Product Change Notice (PCN)

件名: 汎用リニア IC 製品 (SOP パッケージ製品) の後工程拠点移管

発行日: 1/19/2024

変更内容の説明:

SOP-8 :

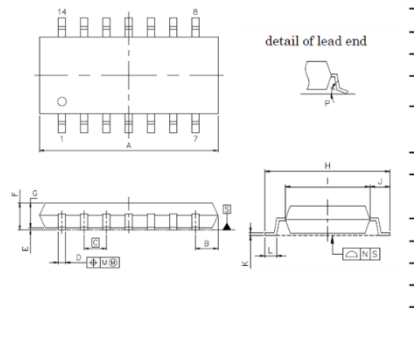
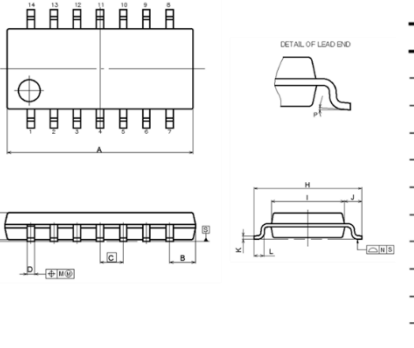
<外形>

外形図は一部寸法の違いがありますが、推奨フットパターンは変更ありません。

(UNIT:mm)		(UNIT:mm)	
ITEM	MILLIMETERS	ITEM	DIMENSIONS
A	5.2 <sup>+0.17</sup> <sub>-0.20</sub>	A	5.2±0.17
B	0.78 MAX	B	0.78MAX
C	1.27 (T.P)	C	1.27(T.P)
D	0.42 <sup>+0.08</sup> <sub>-0.07</sub>	D	0.40±0.05
E	0.1 ±0.1	E	0.1±0.1
F	1.59 ±0.21	F	1.59±0.21
G	1.49	G	1.49
H	6.5 ±0.3	H	6.5±0.3
I	4.4 ±0.15	I	4.4±0.1
J	1.1 ±0.2	J	1.05±0.15
K	0.17 <sup>+0.08</sup> <sub>-0.07</sub>	K	0.2±0.07
L	0.6 ±0.2	L	0.6±0.20
M	0.12	M	0.1MAX
N	0.10	N	0.1MAX
P	3° <sup>+7°</sup> <sub>-3°</sub>	P	4°±4°

SOP-14 :

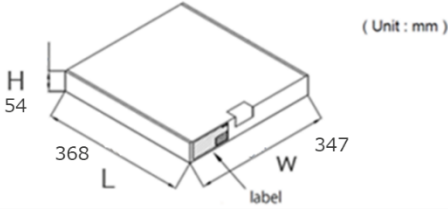
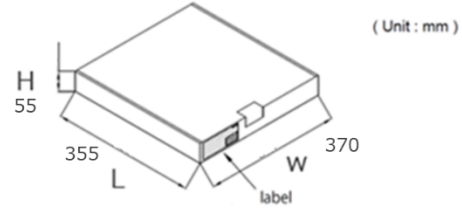
(UNIT:mm)		(UNIT:mm)	
ITEM	MILLIMETERS	ITEM	DIMENSIONS
A	10.2 ±0.26	A	10.2±0.2
B	1.42 MAX	B	1.42MAX
C	1.27 (T.P)	C	1.27(T.P)
D	0.42 <sup>+0.08</sup> <sub>-0.07</sub>	D	0.40±0.05
E	0.1 ±0.1	E	0.1±0.1
F	1.59 <sup>+0.21</sup> <sub>-0.2</sub>	F	1.59±0.20
G	1.49	G	1.49
H	6.5 ±0.2	H	6.5±0.2
I	4.4 ±0.1	I	4.4±0.1
J	1.1 ±0.16	J	1.05±0.15
K	0.17 <sup>+0.08</sup> <sub>-0.07</sub>	K	0.2±0.07
L	0.6 ±0.2	L	0.6±0.20
M	0.1	M	0.1MAX
N	0.10	N	0.1MAX
P	3° <sup>+7°</sup> <sub>-3°</sub>	P	4°±4°

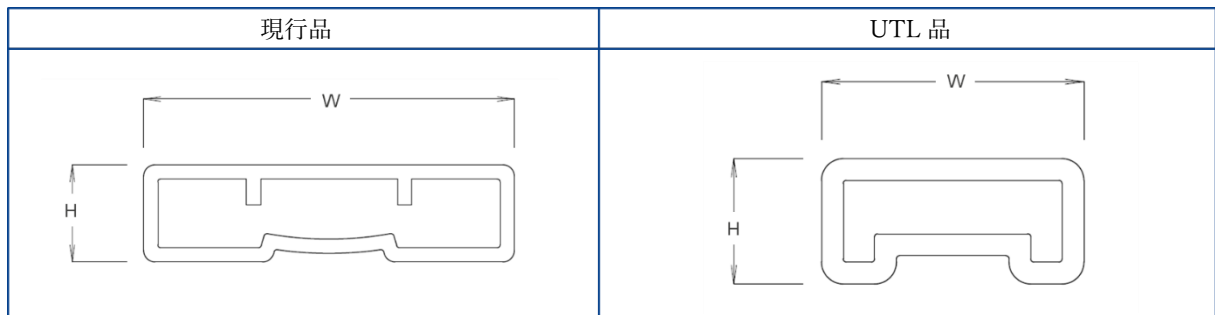
テープ品梱包箱のサイズは寸法が下記の通り異なります。

量産実績がある標準仕様を採用します。

現行品 (L×W×H)	UTL品 (L×W×H)
368×347×54 (mm)	355×370×55 (mm)

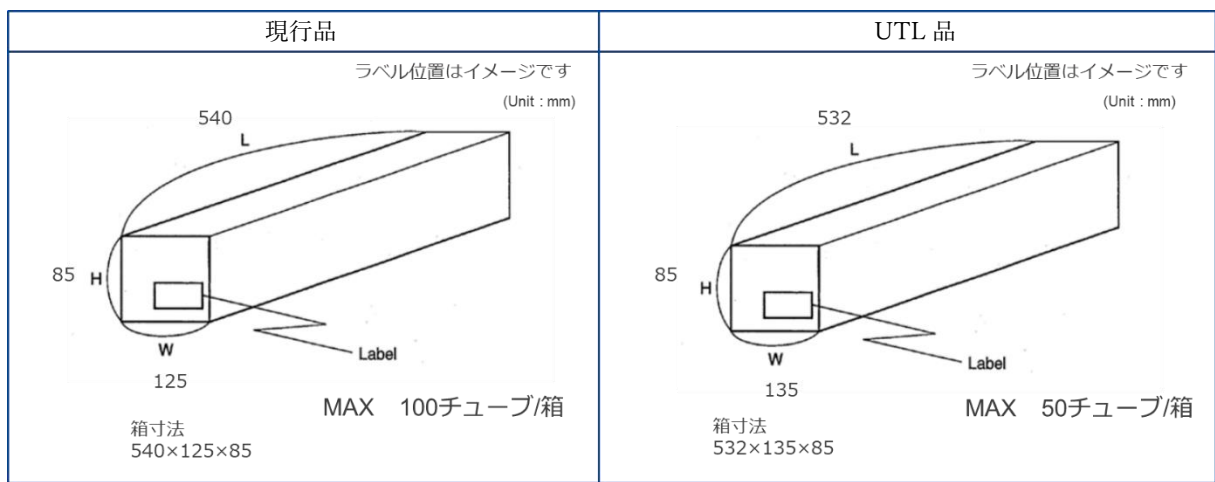
チューブサイズは下記の通り異なります。  
 チューブはオープン品で量産実績があります。

PKG	現行品 (L×W×H), 梱包数	UTL品 (L×W×H), 梱包数
SOP-8	530×13×3.4 (mm), Max100 個	507~509×8.4×4.0 (mm), Max90 個
SOP-14	530×13×3.4 (mm), Max50 個	507~509×8.4×4.0 (mm), Max45 個
